Požadavek zhotovitele na změnu č. ZL1 – vybourání skrytých konstrukcí

Projekt: „Karlovy Vary, oprava komunikace ul. Sokolská“

Požadavek zhotovitele na změnu č. ZL1 – vybourání skrytých konstrukcí

Požadavek zhotovitele na změnu č. ZL2 - žulová zádlažba

Situace ZL1 – vybourání skrytých konstrukcí

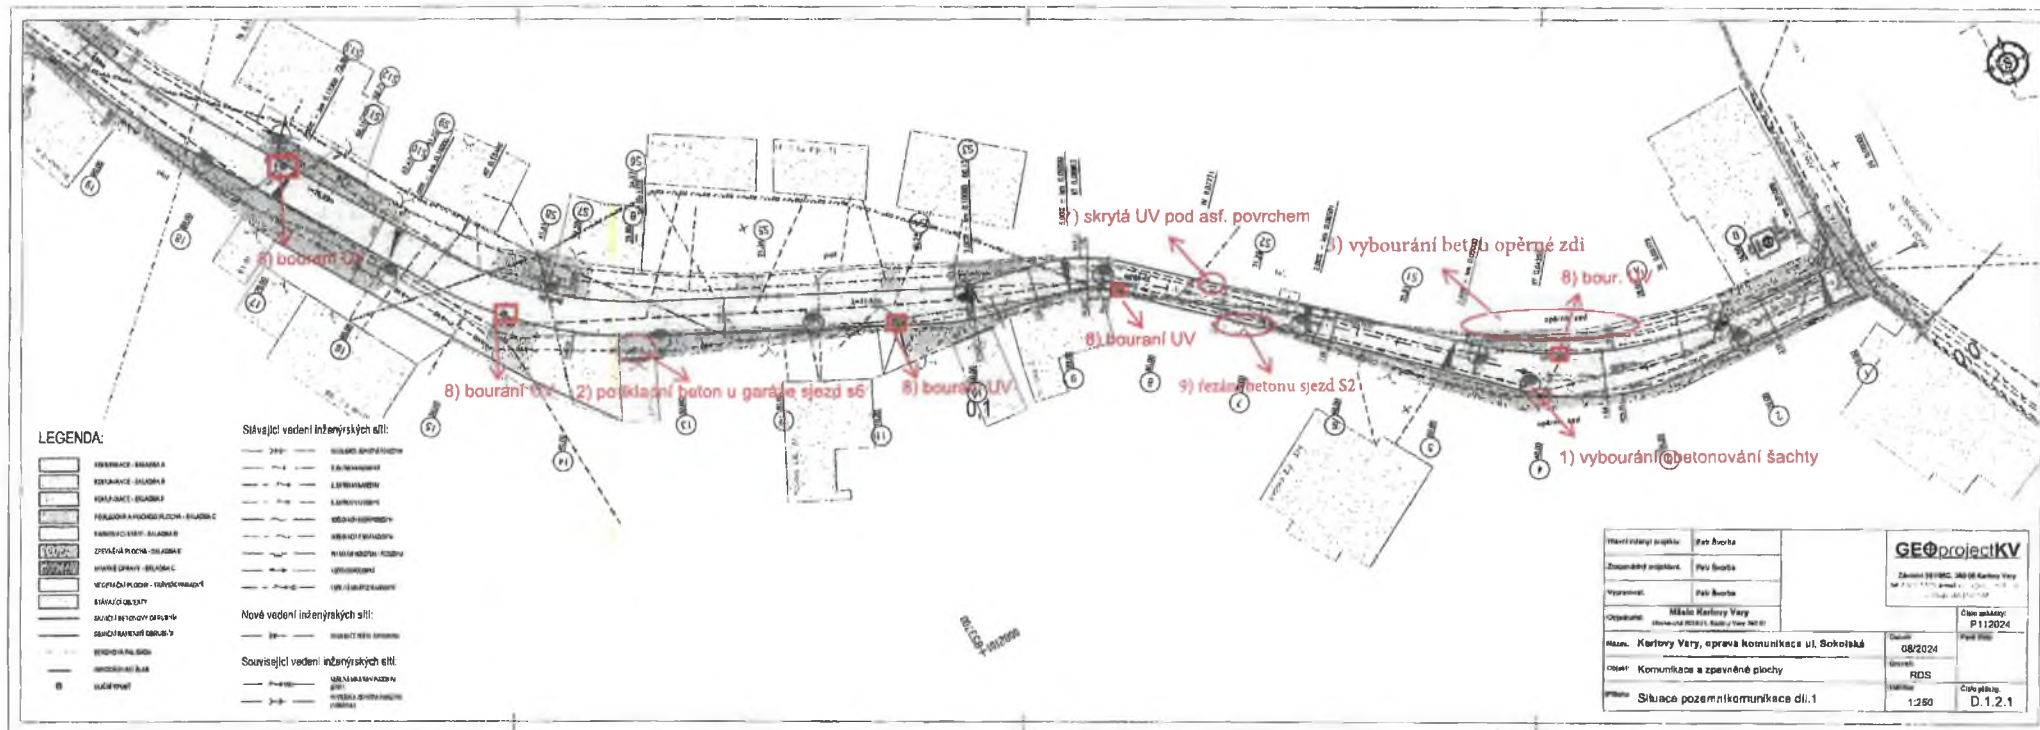
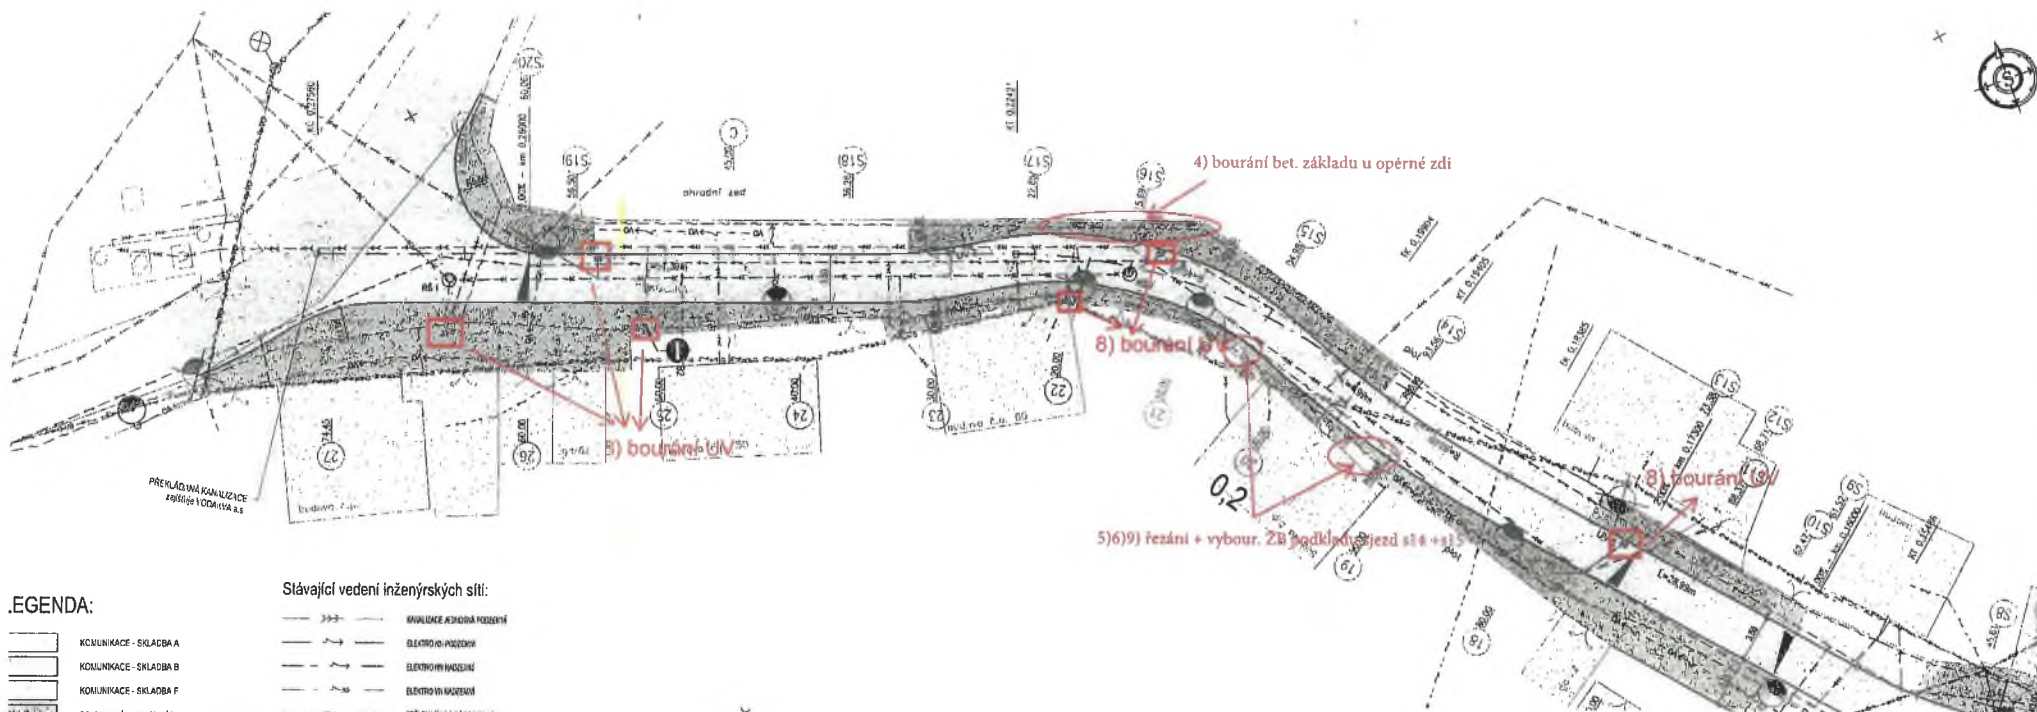
Skryté betonové podkladní betony a železobetony budou vybourány vč. naložení a odvozu na řízenou skládku.
Obetonování stáv. kanalizační šachty bude vybouráno vč. naložení a odvozu na řízenou skládku.
Uliční vpusti budou vybourány vč. naložení a odvozu na řízenou skládku.

9) Řezání betonu - Sjezd s2 stan. 0,070km

1) vybourání obetonování šachty stan. 0,040km

3) beton u opěrné zdi stan. 0,040km

7) skrytá UV pod asf. povrchem

2) podkladní beton u garáže sjezd S6 stan. 0,135km

4) beton u opěrné zdi stan 0,210km

6) 9) řezání + vybourání ŽB podkladu sjezd S14

5) 9) řezání + vybourání ŽB podkladu sjezd S15

5) 6) – deponovaný vybouraný ŽB ze sjezdu S14+S15

VZOROVÝ PŘÍČNÝ ŘEZ D

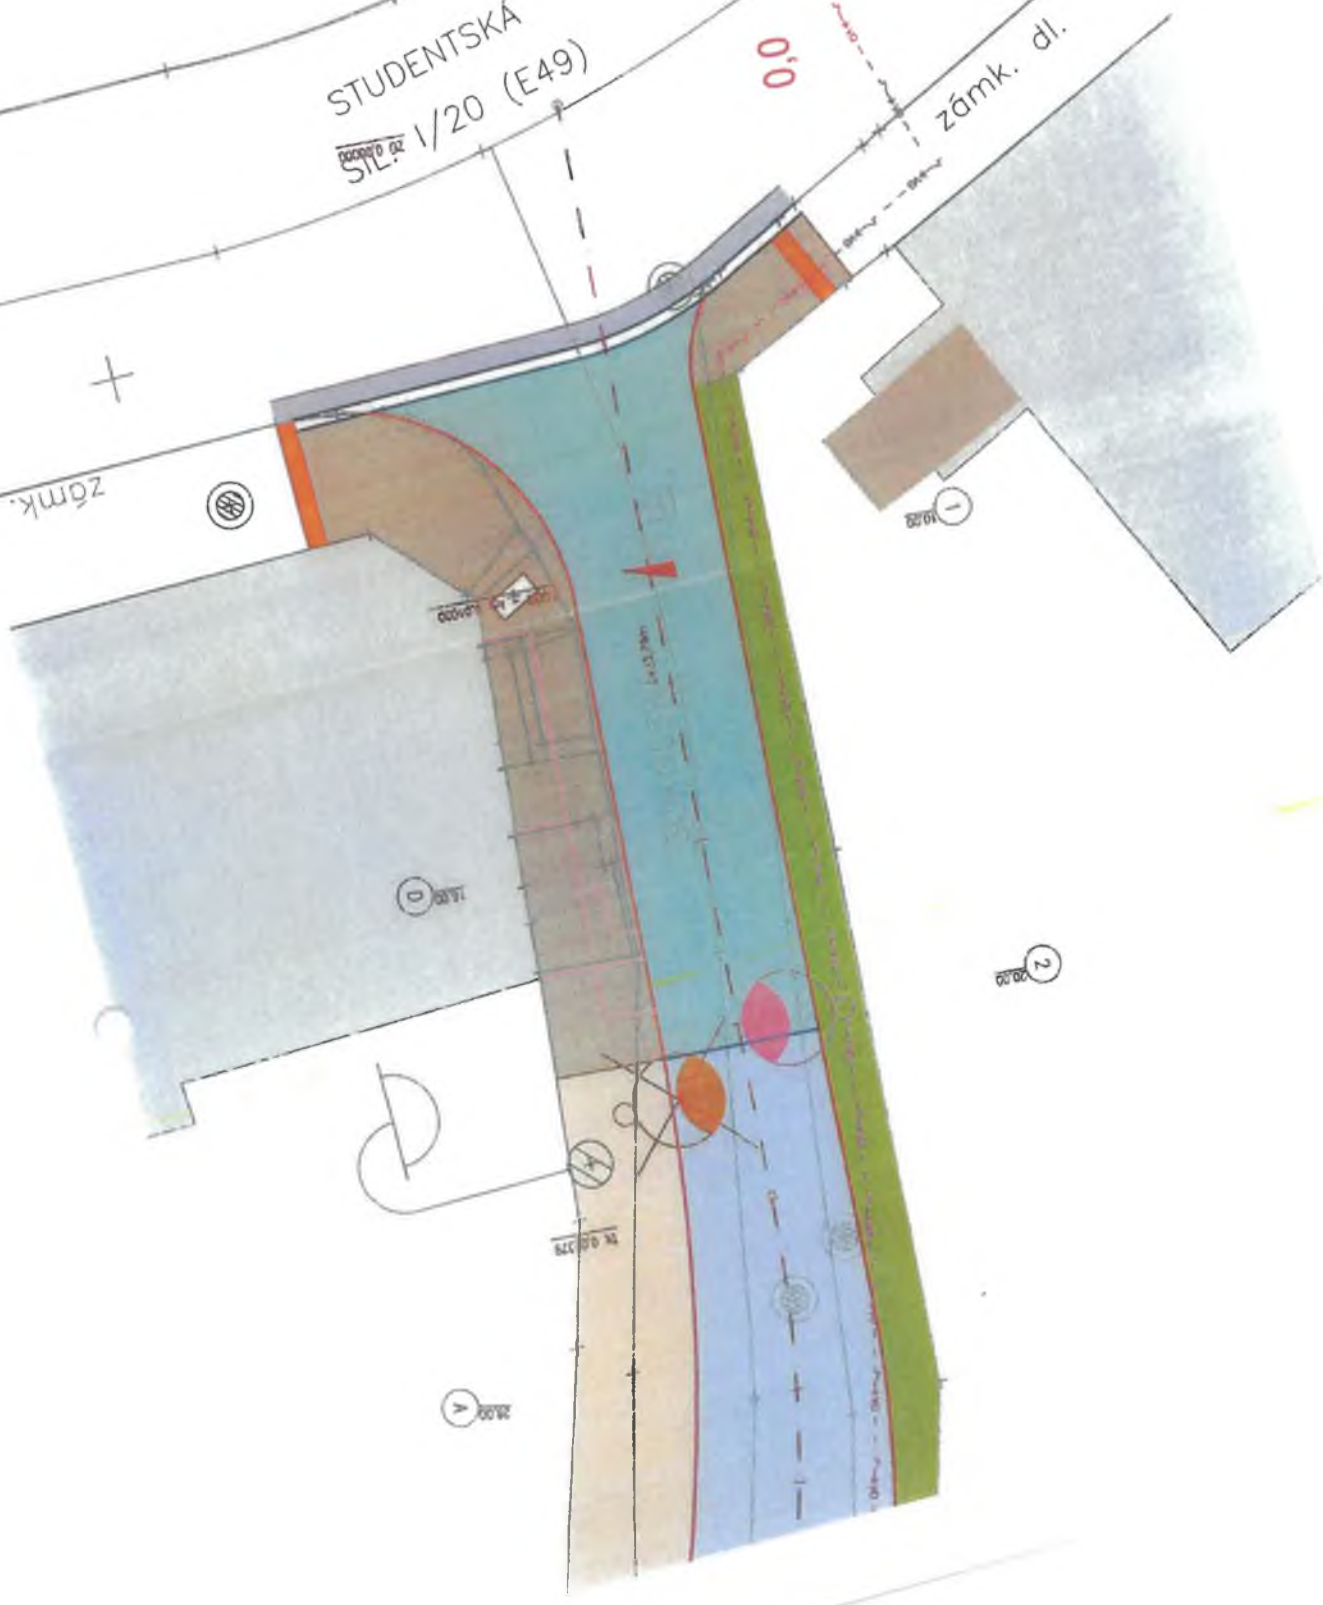
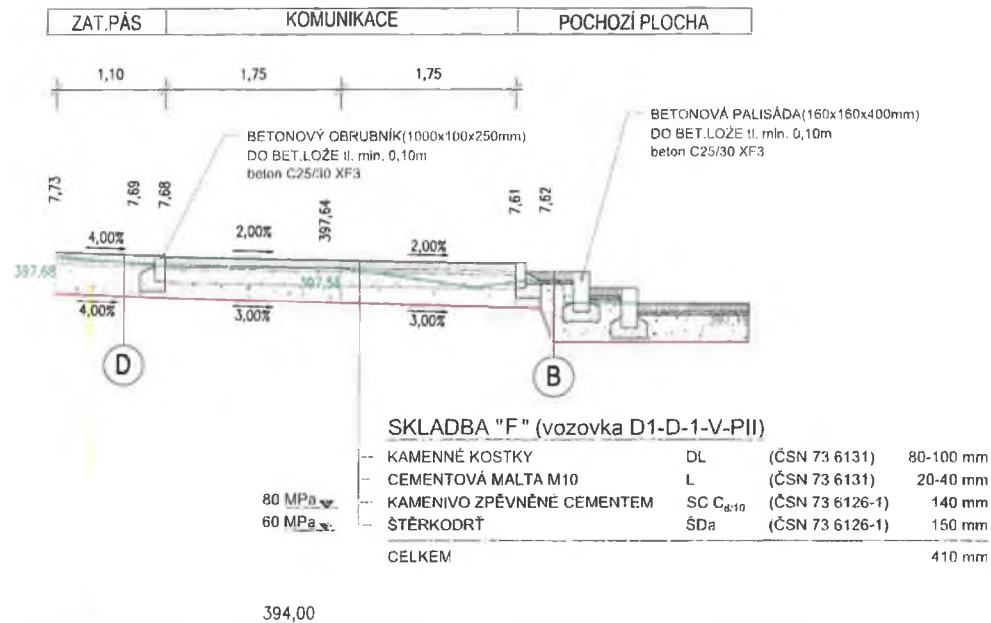
Vzhledem k vysokému podélnému spádu komunikace bude z důvodu nemožnosti úplného „dohutnění“ asfaltobetonu proveden finální povrch komunikace ze žulových kostek osazených do betonového lože.

Situace ZL3 – změna zatřídění odpadu

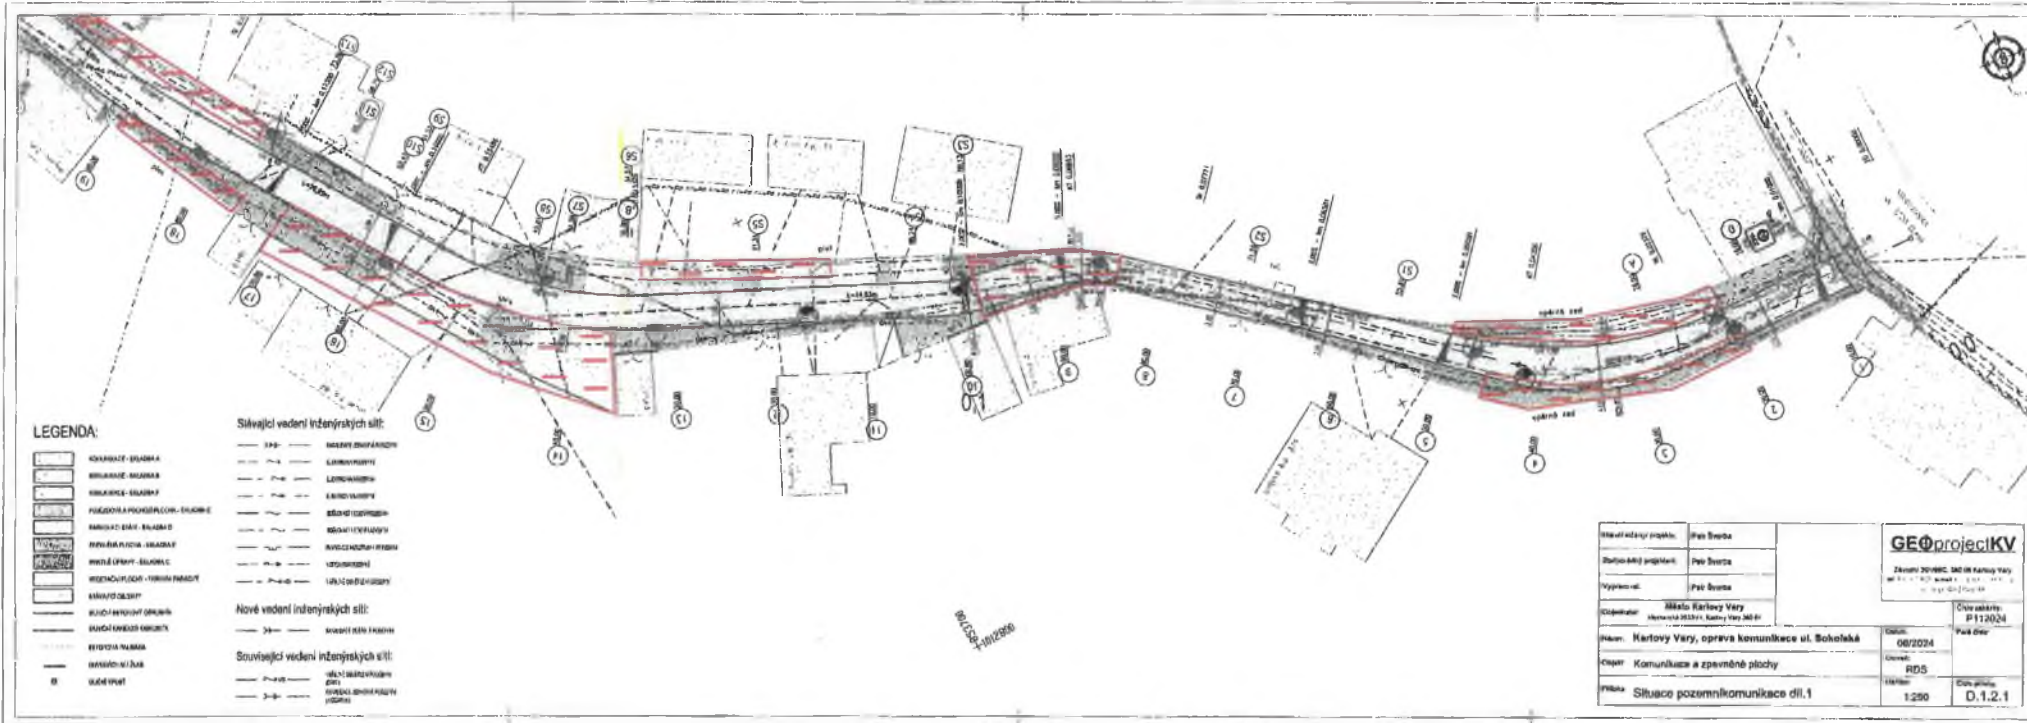
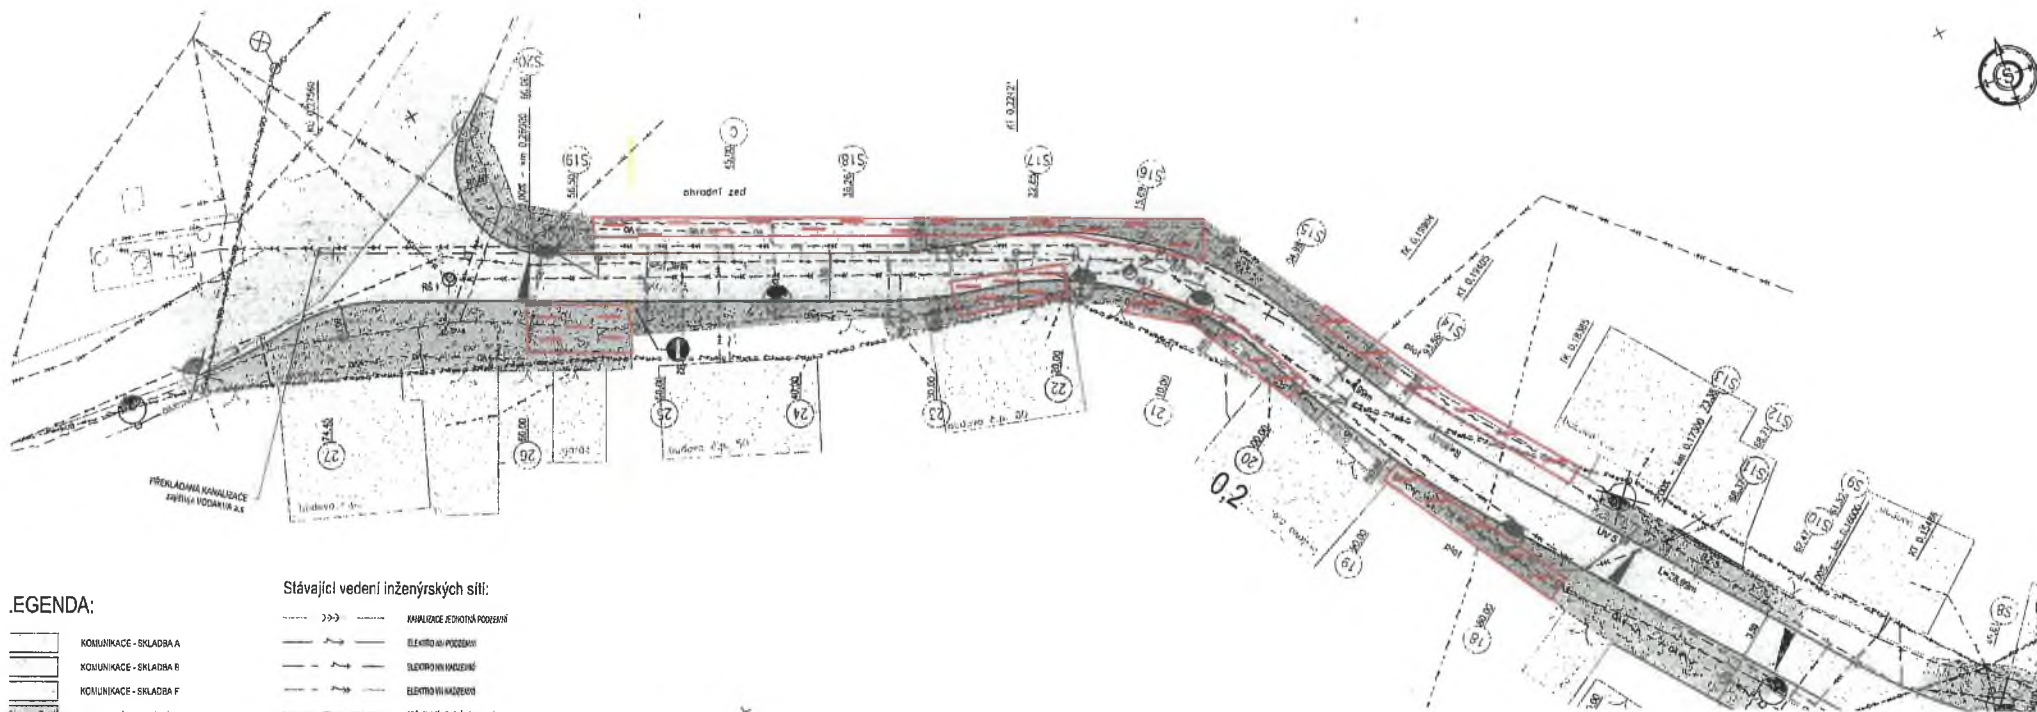
Vytěžený směsný výkop je na řízené skládce ukládán pod kódem 17 01 07.

Při zemních pracích je výkop s příměsí cihelných, betonových a jiných sutí, zejména v místech opěrných zdí a podezdívek. Tento vytěžený „materiál řízená skládka“ ukládá pod kódem.

Situace ZL4 - výšková úprava sjezdu - vstupu

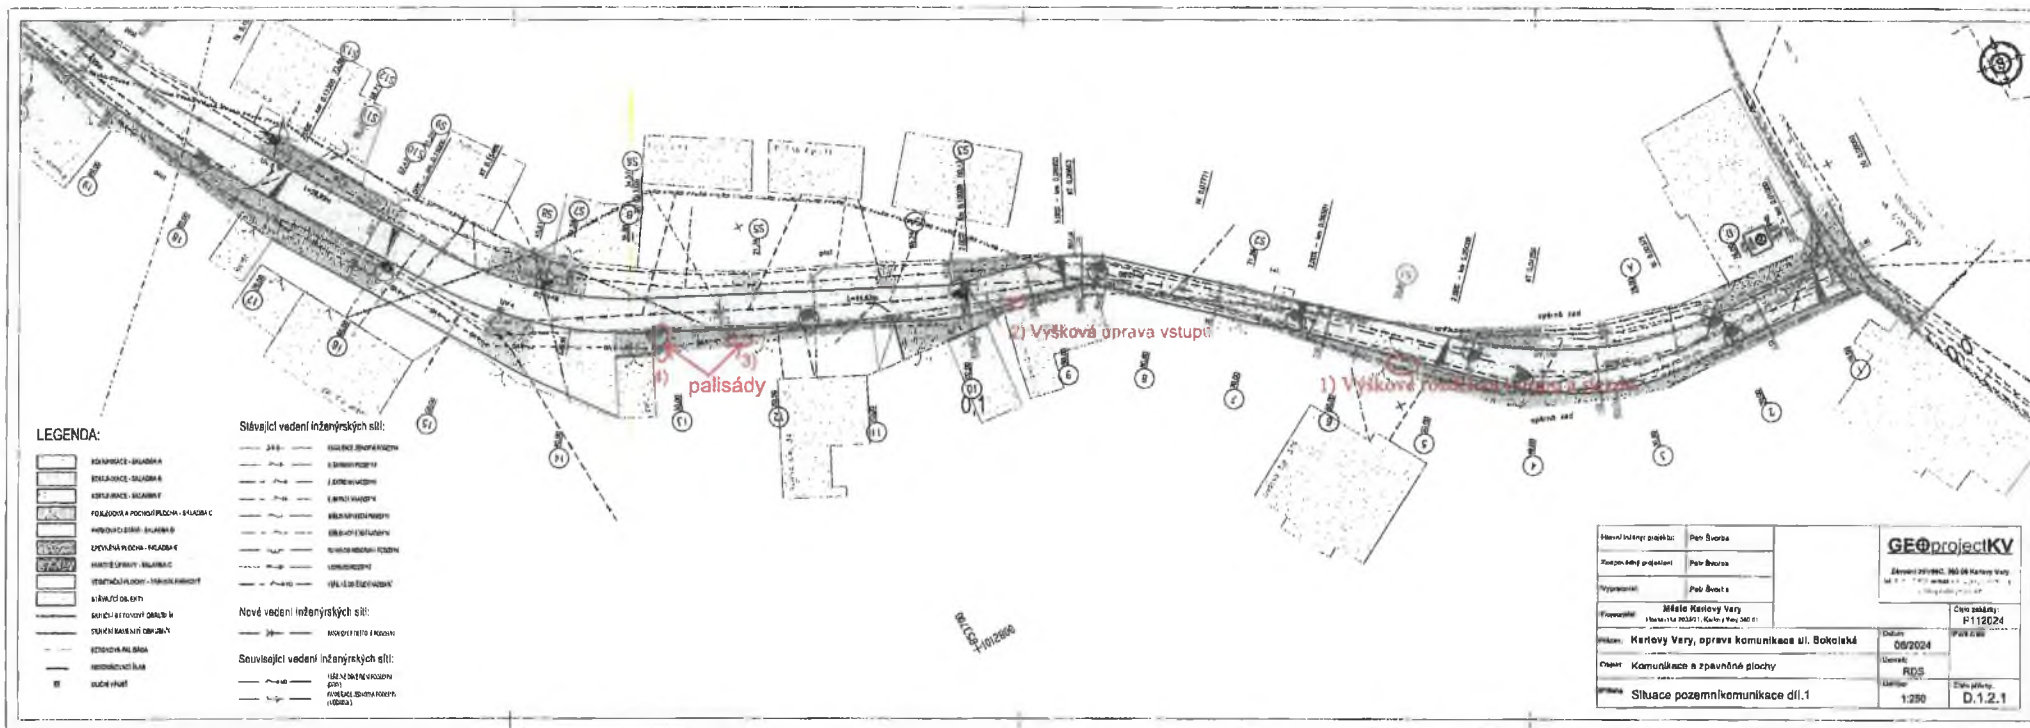
U sjezdu bude výškový rozdíl řešen osazením betonové palisády.

U vstupu do objektu bude výškový rozdíl řešen doplněním parkové obruby.

1) Palisády stan. 0,55km

3) Palisády stan. 0,121km

4) Palisády stan. 0,132km

2) Výšková úprava vstupu stan. 0,095km – před osazením schodu z obrub
